PROGETTO DEFINITIVO  
DI UN PARCO EOLICO  
"CERIGNOLA VENETA SUD" ID\_VIP: 4046

**DOCUMENTAZIONE INTEGRATIVA  
RICHIESTA dal MATTM (CT VIA-VAS)  
lett. prot. CTVA.REGISTRO  
UFFICIALE.U.0004024.16-11-2018**

**Par.2.5.3**

ID\_VIP4046\_Doc\_Integrativa\_Par.2.5.3

**Fig. 1 (Fig. 2.4.C del SIA) - Interferenze del parco di progetto con l'ambiente idrografico del PAI (in evidenza in blu scuro i 4 nodi idraulici di interferenza dei cavidotti con il reticolo idrografico ed in rosso quelli con le strade da adeguare)**

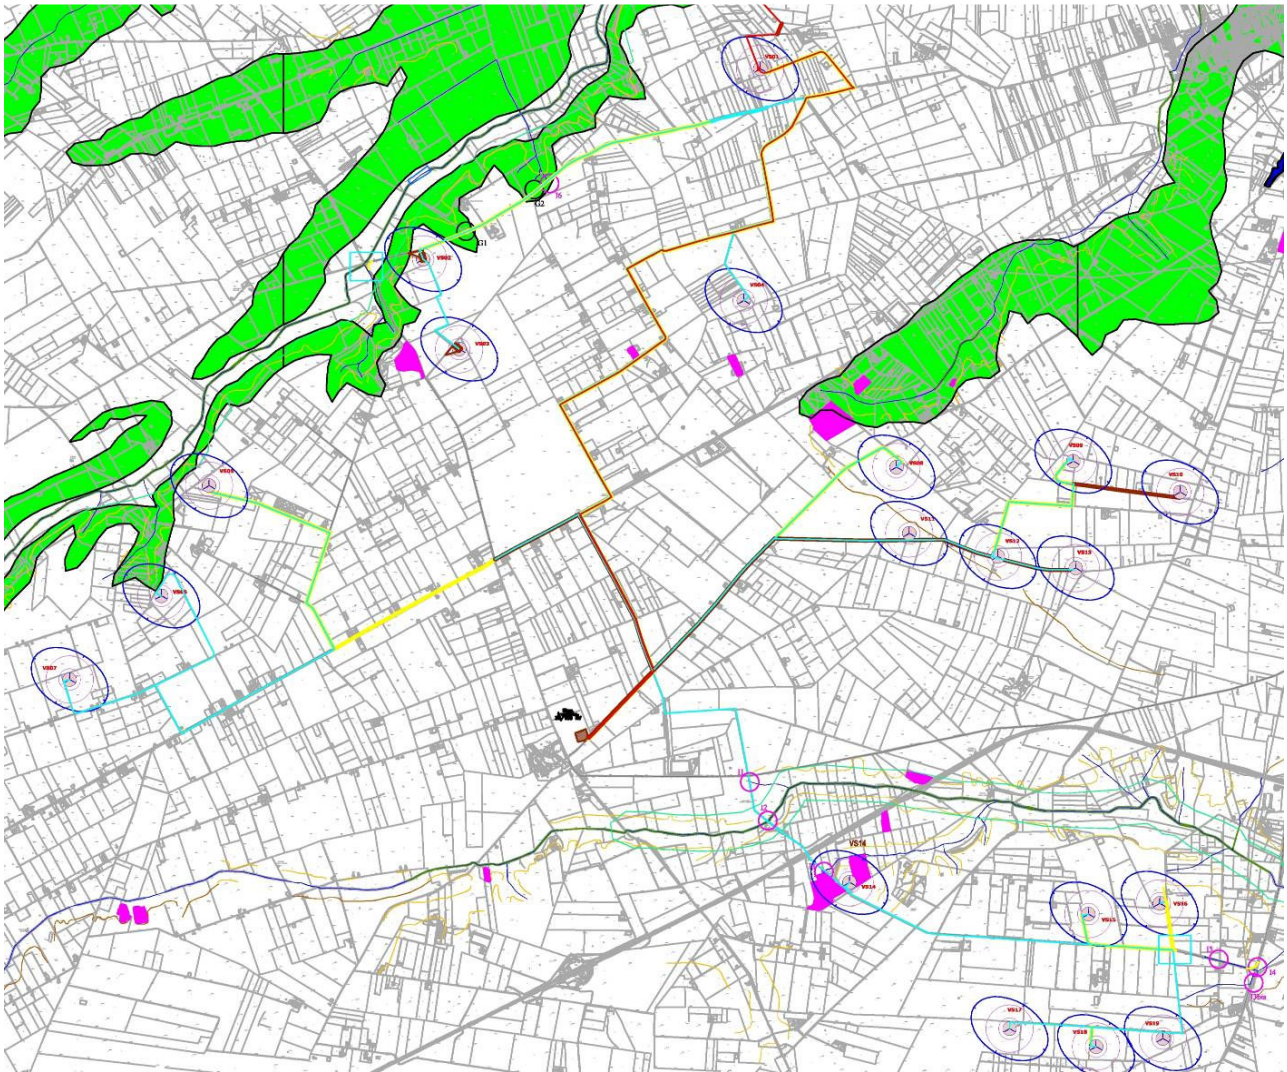
2.5.3. opere interferite: occorre specificare quali autorizzazioni siano necessarie per il passaggio attraverso le opere interferite, le azioni già messe in atto e le eventuali alternative

Come si evince dalla figura 1 nessun aerogeneratore interferisce con le fasce di pericolosità presunta del PAI riferite al reticolo idrografico certificato.

La Fig. 1 riporta i quattro nodi di interferenza con il reticolo (I1-I2-I3-I6), riferiti ai cavidotti che corrono in prevalenza su strade esistenti, asfaltate o sterrate, per i quali è stato condotto uno studio di compatibilità idraulica allegato al progetto del parco per valutare, nel caso delle interferenze, la larghezza di perimetrazione corrispondente alla lunghezza della protezione idraulica del cavidotto. È stato poi studiato il gruppo di nodi I3bis-I4-I5 non interessato dal passaggio di cavidotti, ma interessato da una modifica della carreggiata di una strada in corrispondenza dell'incrocio con la SS 529, dove è stato previsto l'inserimento di un'opera di attraversamento idraulico (tombino).

Gli attraversamenti degli elementi di reticolo e relative fasce golenali e di pertinenza sono ammessi dal PAI purchè si provveda alla protezione idraulica del tratto di cavidotto interessato dal fronte di deflusso idrico bicentenario.
